#### **AUTOSTRADA A12 LIVORNO – CIVITAVECCHIA**

**PROGETTO DEFINITIVO: Completamento A12 – Cecina – Civitavecchia**

**Tratto: GROSSETO SUD – ANSEDONIA, Lotto 4 e Lotto 5B**

Oggetto: Osservazione di cui all'avviso SAT del 01.12.2016.

estratto tavola IDR 014

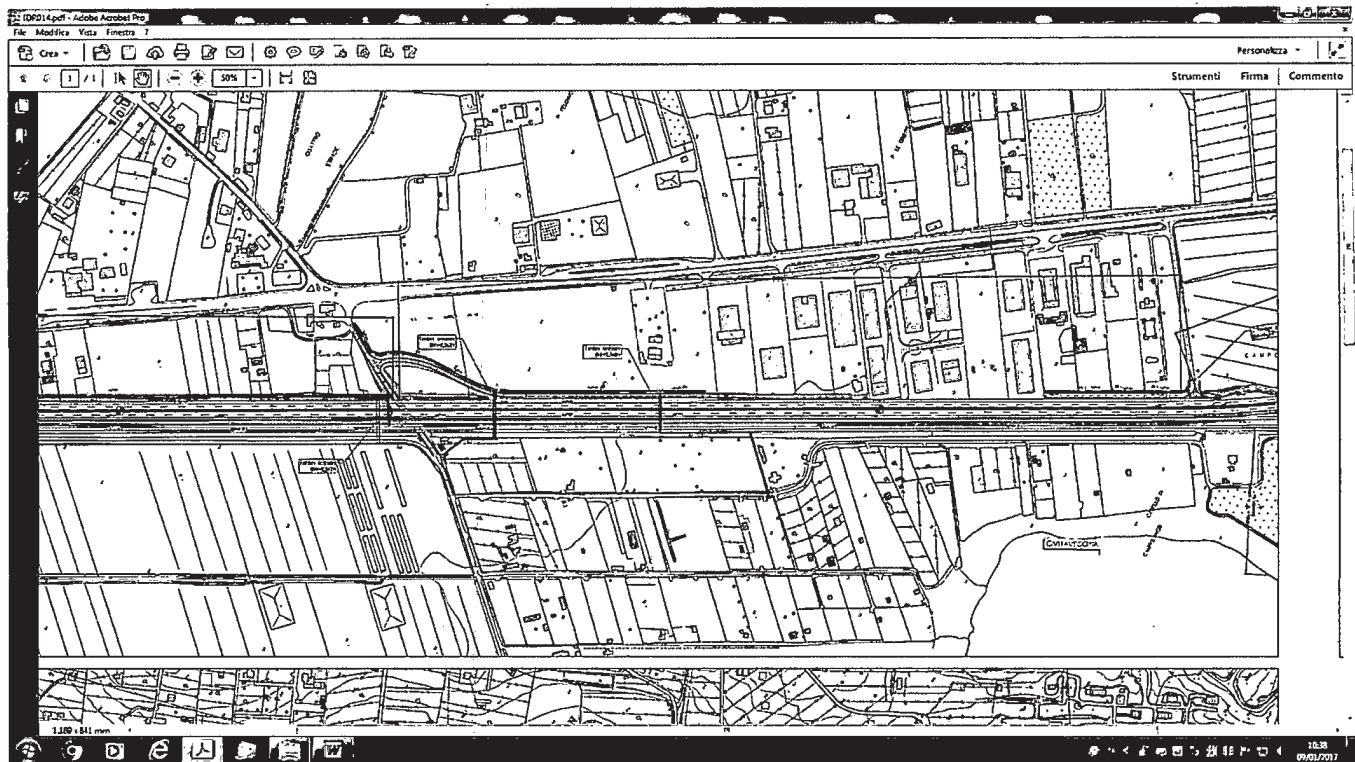
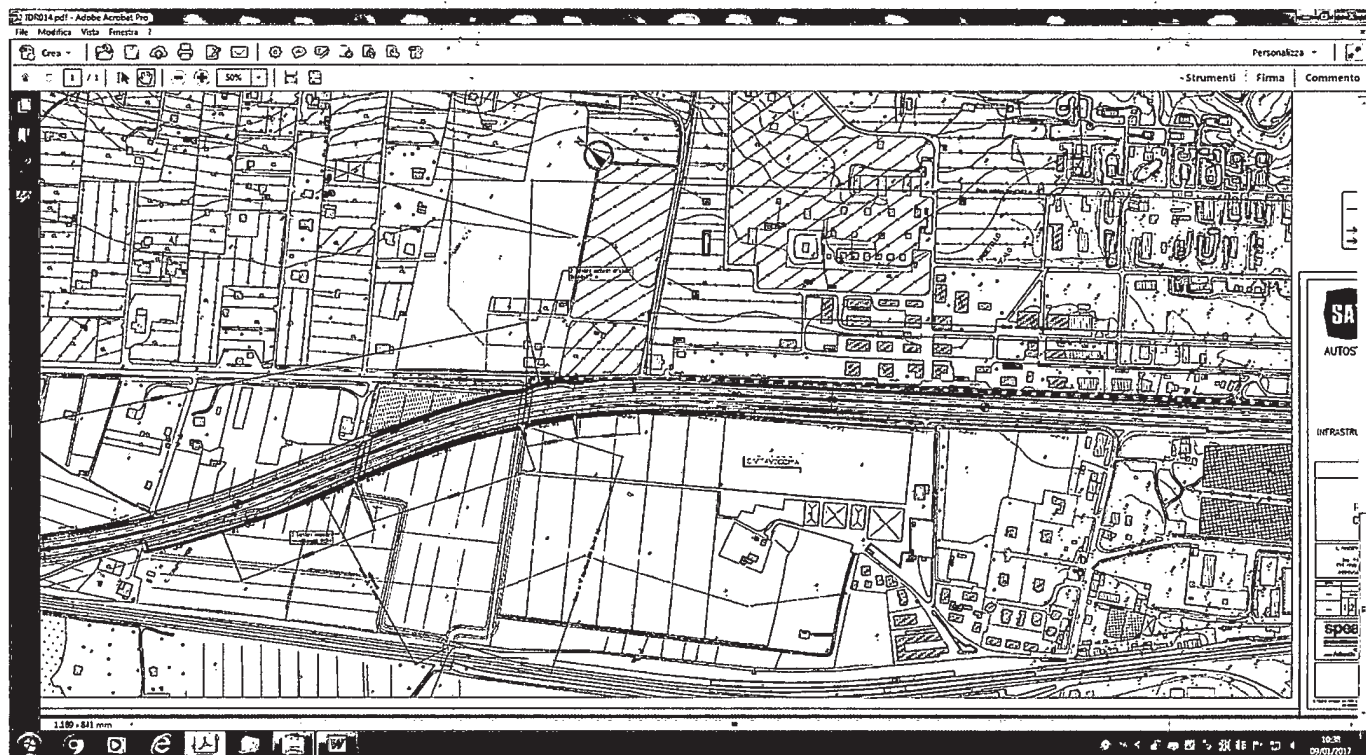
Nelle tavole IDR 014 e IDR 015 sono rappresentati planimetricamente gli interventi idraulici nel tratto che va dalla loc. Quattro Strade al bivio di Ansedonia.

Si ritiene assolutamente insufficiente per le zone di Quattro Strade – Campolungo, Tre Aie – Pitorsino e pericoloso per la zona di Orbetello Scalo.

estratto tavola STD 500 sezione 13 km. 16+900

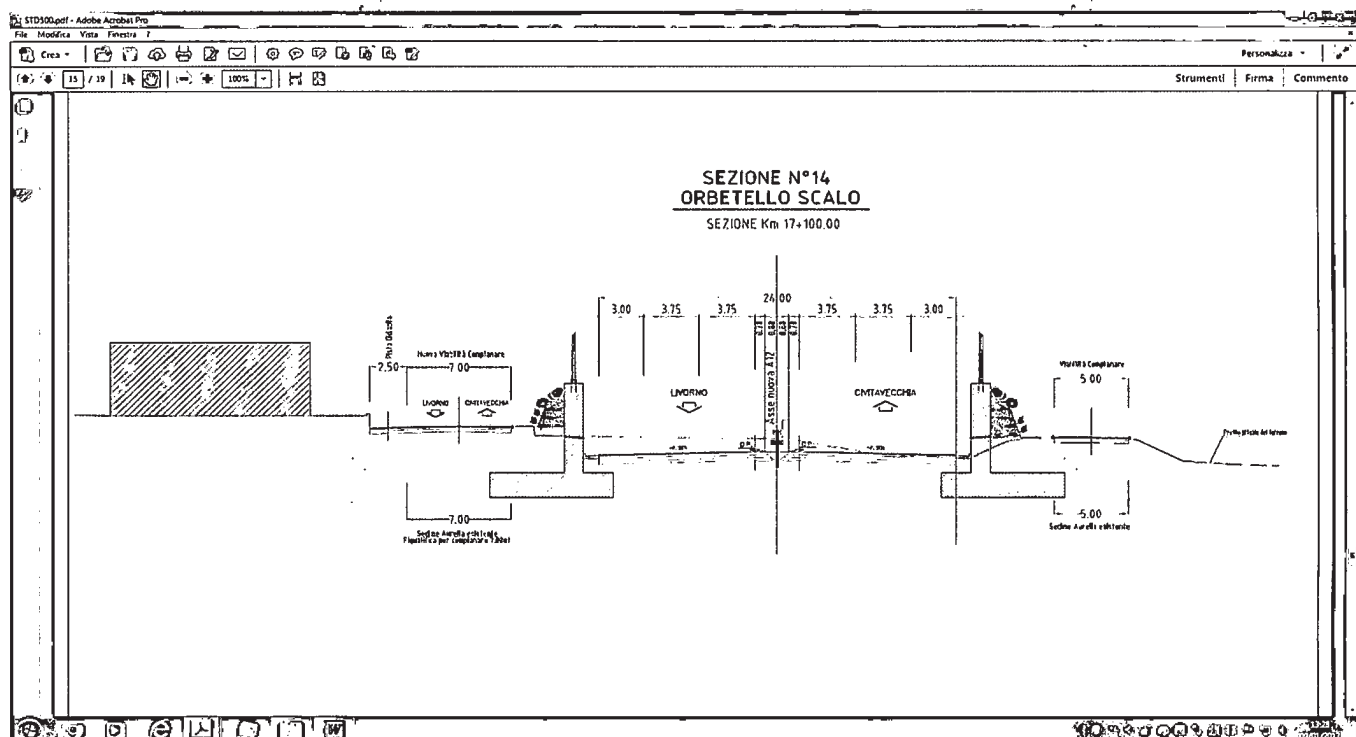
Dalla tavola STD 500 Sezioni Caratteristiche – si rilevano le sezioni n.13 al Km. 16+900 e n.14 al Km. 17+100 che rappresentano una pista ciclabile che non esiste in planimetria tavola STD 409-2 e neppure potrebbe entrarci poiché l'autostrada e le complanari attraversano il centro abitato di Orbetello Scalo ed in tale tratto lo spazio esistente è compreso tra i fabbricati abitativi che vi insistono. Peraltro il progettista "dimentica", errando, di rappresentare uno spartitraffico fisicamente invalicabile non inferiore a cm.50 che separa la pista ciclabile dalla carreggiata destinata ai veicoli a motore (art.7 comma 4 del D.M. 557/99).

Le complanari di monte e di valle, rispettivamente ad est ed a ovest dell'A12 in progetto, hanno una larghezza intesa quale spazio fisico tra le barriere stradali rispettivamente di mt.7,00 e mt.5,00. Entrambi le larghezze sono sottodimensionate rispetto alle norme tecniche che prescrivono, per la Categoria F Strade Locali in Ambito Extraurbano larghezze non inferiori a mt. 9,00 se di tipo F1 e mt.8,50 se di tipo F2 – si veda al riguardo la fig. 3.6.h del c.d. Decreto Lunardi D.M. 6792 del 05.11.2001 - (n.2 carreggiate di larghezza rispettivamente di mt.3,50 e mt. 3,25 e banchine ai lati di larghezza di mt. 1,00).

estratto tavola STD 552

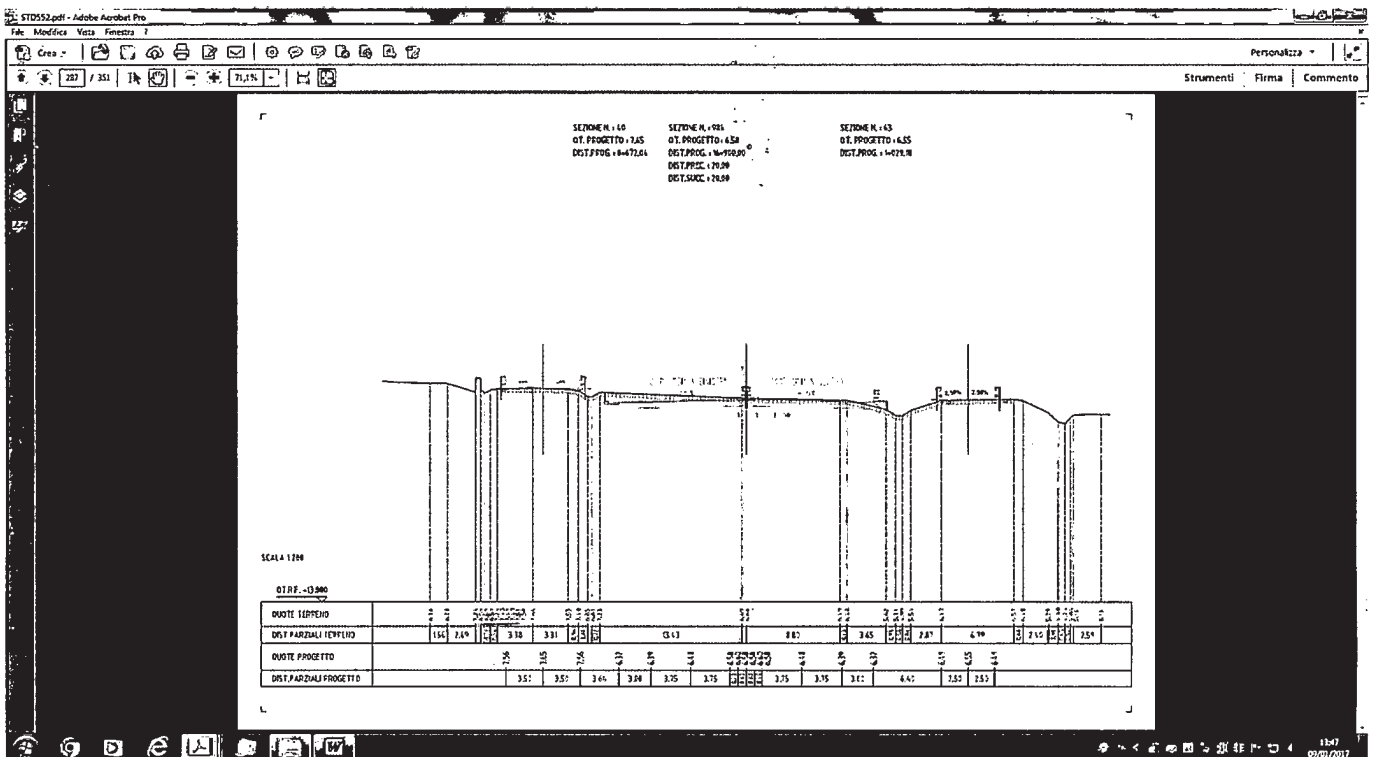
La sezione n.986 che si rileva dalla Tavola STD 552 "Sezioni Trasversali" alla stessa progressiva chilometrica 16+900 non riporta alcuna pista ciclabile, anzi è rappresentato il muro di confine delle abitazioni adiacenti.

estratto tavola STD 412-2

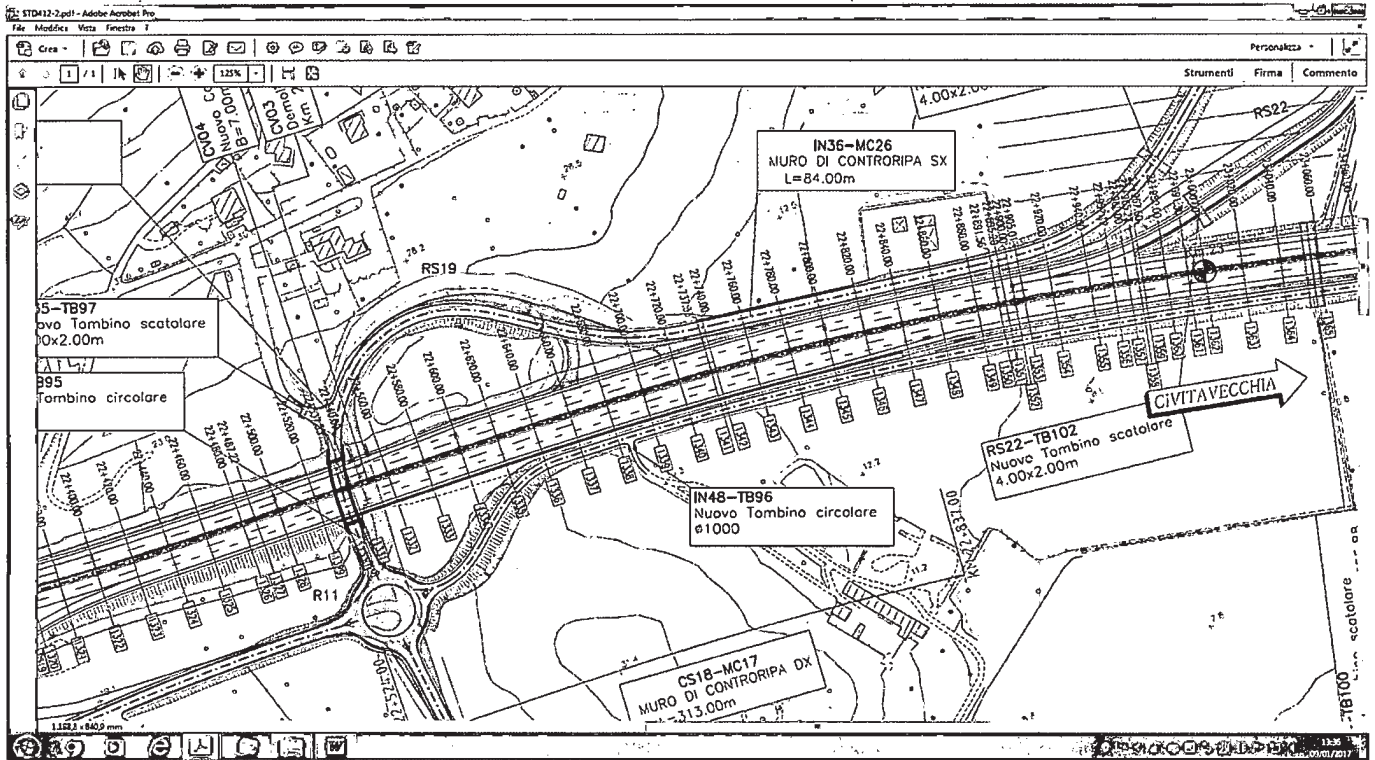
Nella tavola STD 500 "Sezioni Caratteristiche" la sezione n.17 al Km. 22+800 sono rappresentate le complanari di monte e di valle, rispettivamente ad est e ad ovest dell'A12, con una larghezza intesa quale spazio fisico tra le barriere stradali rispettivamente di mt.7,00 e mt.5,00.

Entrambe le larghezze sono sottodimensionate rispetto alle norme tecniche che prescrivono per la Categoria F Strade Locali in Ambito Extraurbano larghezze non inferiori a mt. 9,00 se di tipo F1 e mt.8,50 se di tipo F2 – si veda al riguardo la fig. 3.6.h del c.d. Decreto Lunardi D.M. 6792 del 05.11.2001 - (n.2 carreggiate di larghezza rispettivamente di mt.3,50 e mt. 3,25 e banchine ai lati di larghezza di mt.1,00).

estratto tavola STD 500

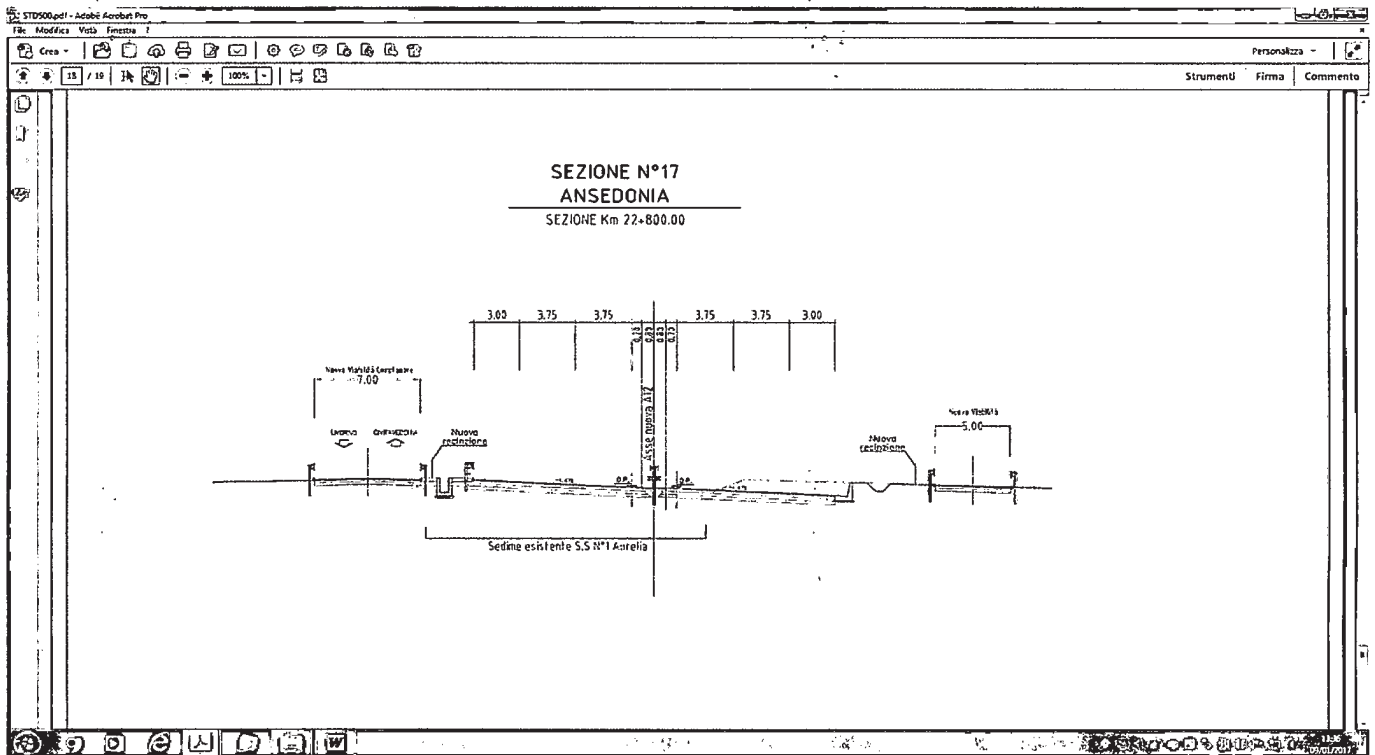
La sezione n. 1345 al Km.22+800 della Tavola STD 553 "sezioni trasversali" è diversa dalla sezione n.17 della Tav. STD 500 alla stessa progressiva chilometrica
